SANTA FE CAPITAL
Secretaría de Educación y Cultura

CIRCULAR SIN CONSULTA N° 001
licitación 0004/2022 FAE

Santa Fe de la Vera Cruz, 25 de julio de 2022.-

ITEM 2 ALBAÑILERIA e ITEM 3 VEREDAS.

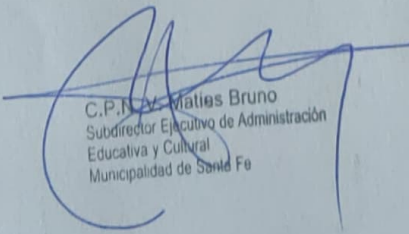
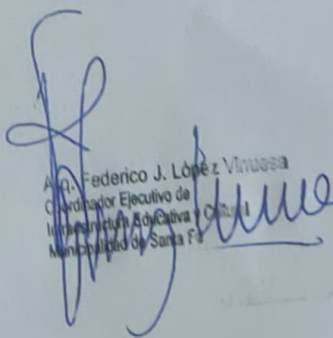
1. En CÓMPUTO OFICIAL se solicita en:

“No corresponde” lo indicado en Pliego de Especificaciones técnicas Particulares del Legajo técnico donde indica en ITEM 2 e ITEM 3 “contrapiso de hormigón pobre de cascotes”.

CONTRAPISO H° PIEDRA ARMADO h17 ESP 0,08M/0,10M según niveles S/ TERRENO NATURAL con TERMINACIÓN RASPINADO ESP. 0,04M + PERIM. LISO 10 CM el cual es correcto para cotizar.
